东城金汇园报建图调整对比图

本图仅供公示

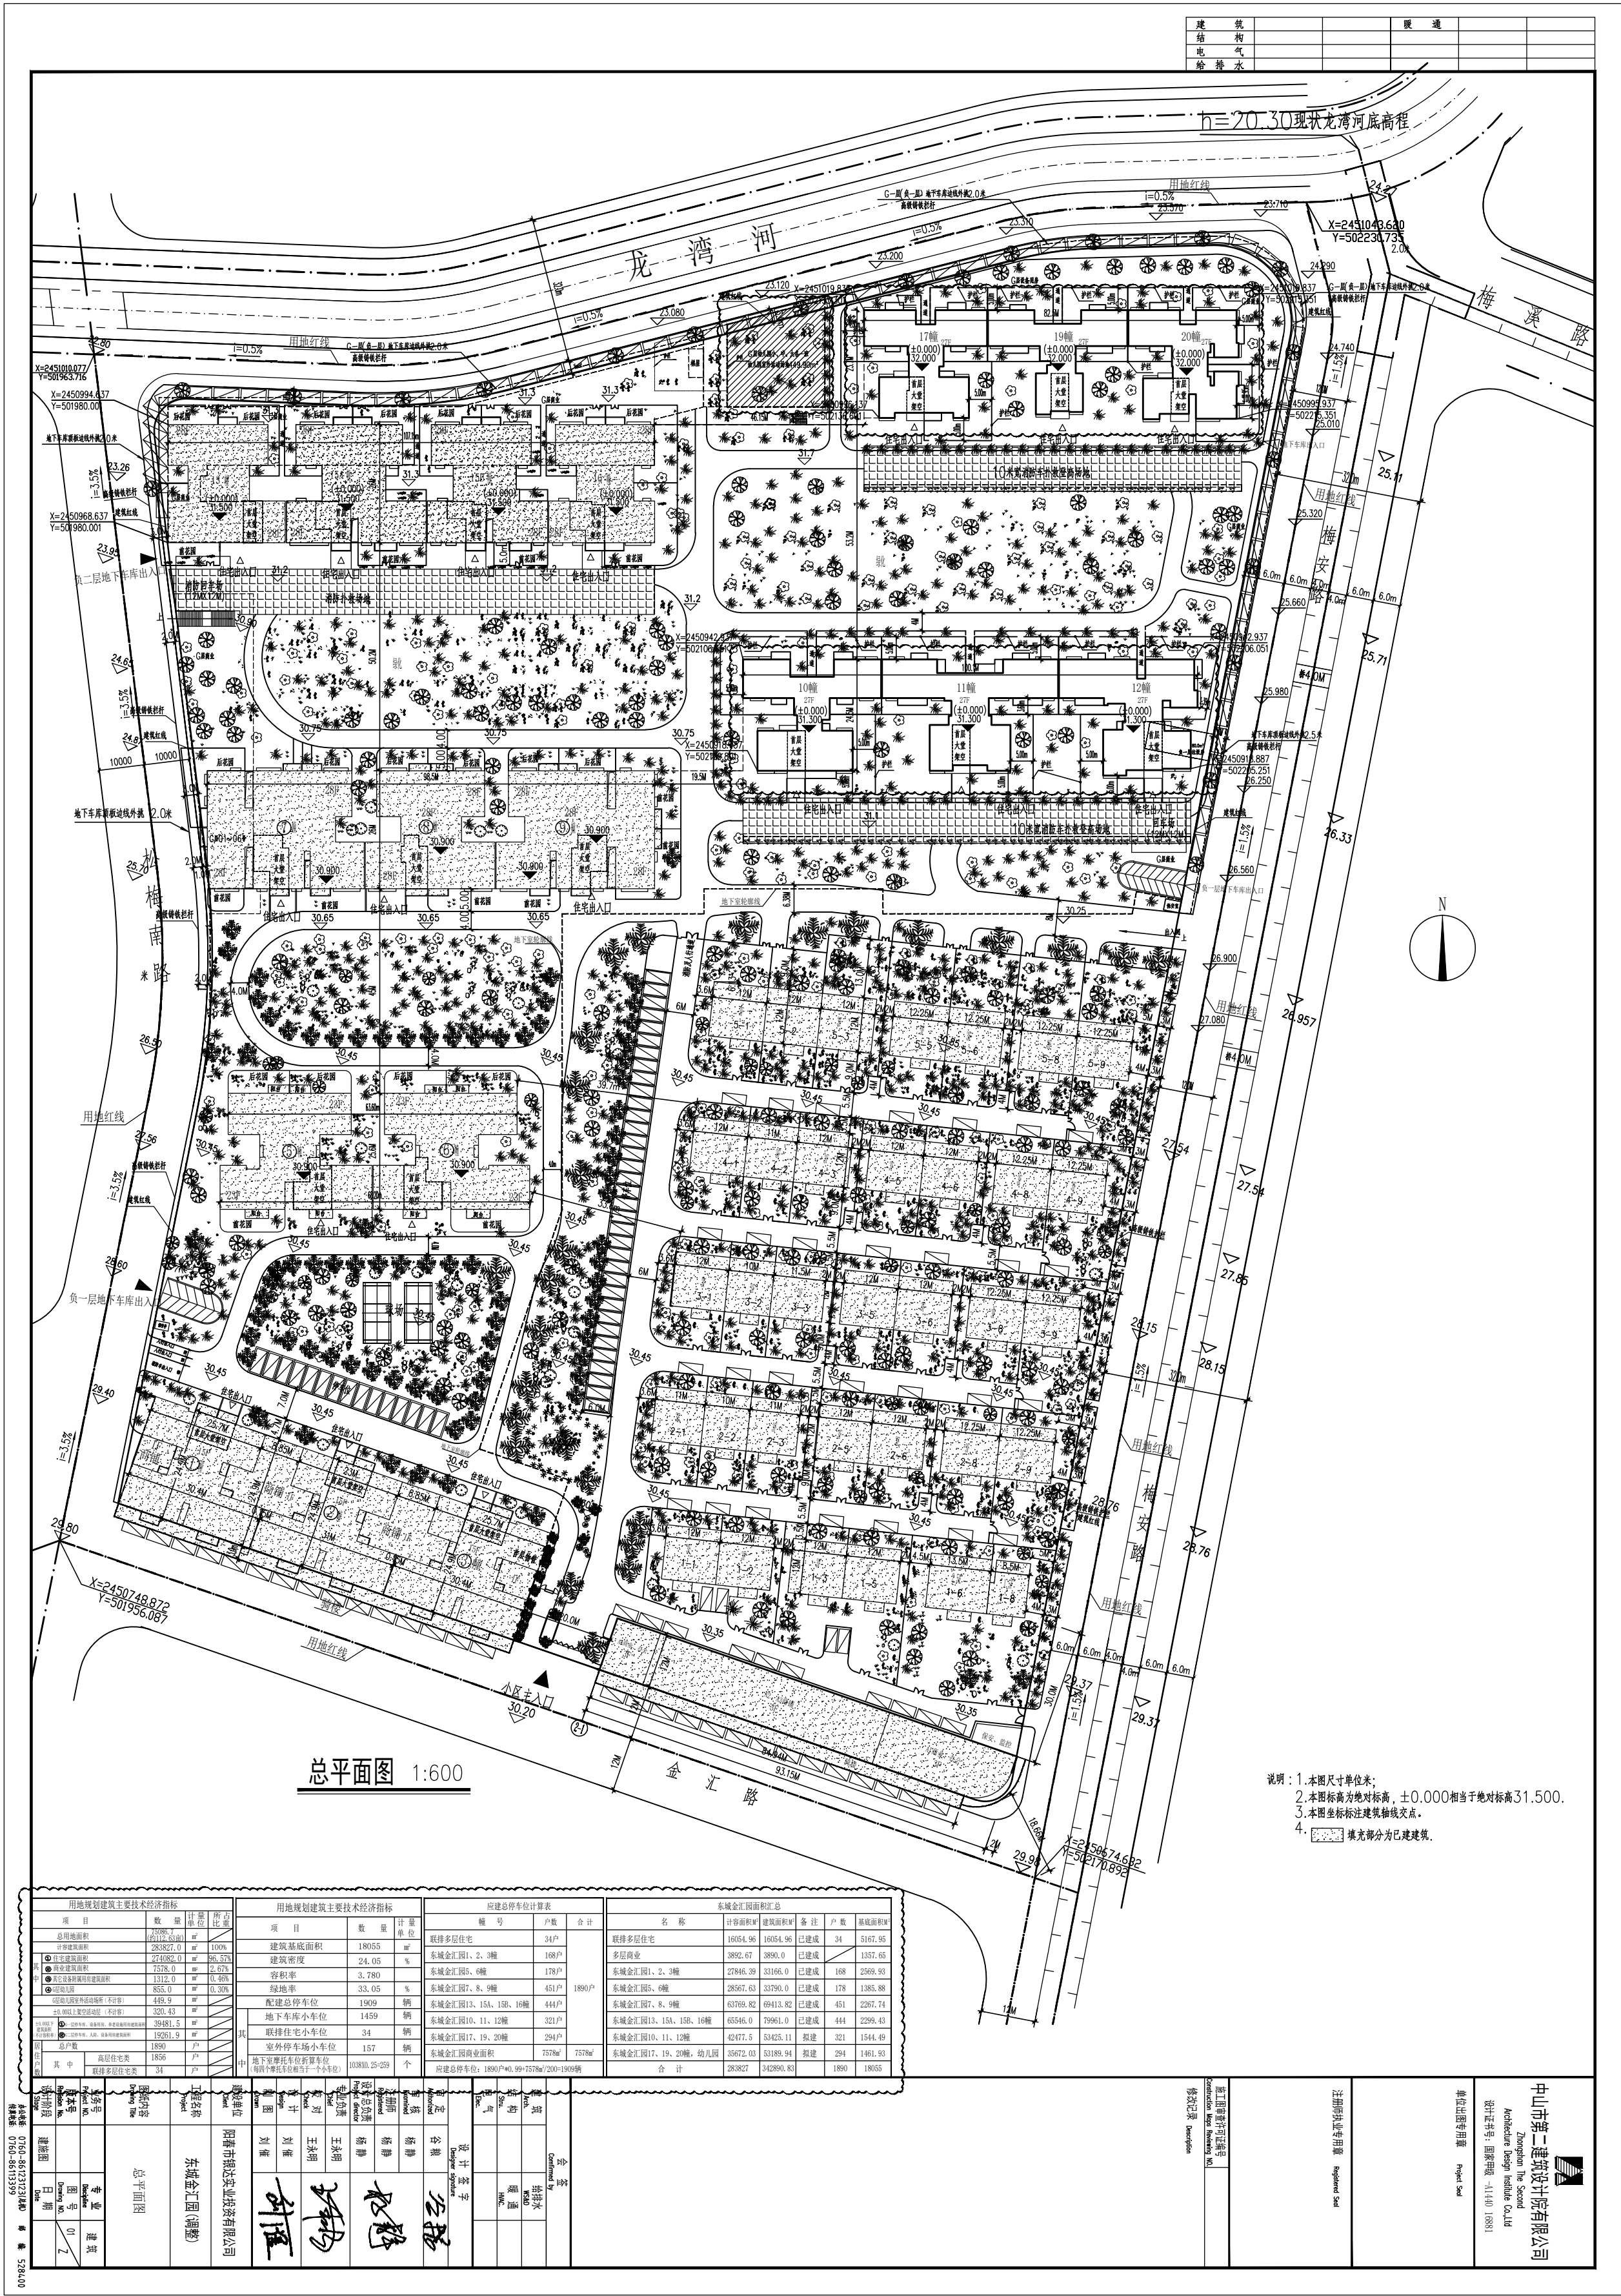
东城金汇园总建筑面积由342890.83平方米调整为337218.12平方米,减少5672.71平方米;总计容建筑面积283827平方米调整为283826.89平方米,减少0.11平方米;总户数由1890户调整为1813户,减少77户;建筑密度由24.05%调整为25.66%,增加1.61%;容积率3.78不变;绿地率由33.05%调整为35.43%,增加2.38%;总停车位(含摩托车折算)由1909个调整为1870个,减少39个;10、11、12、17、19幢户型微调;20幢由地下2层地上27层的高层建筑调整为三幢(23套)5层的多层联排建筑;原20幢东侧车库出入口调整至北面;幼儿园由北面调整至东面。
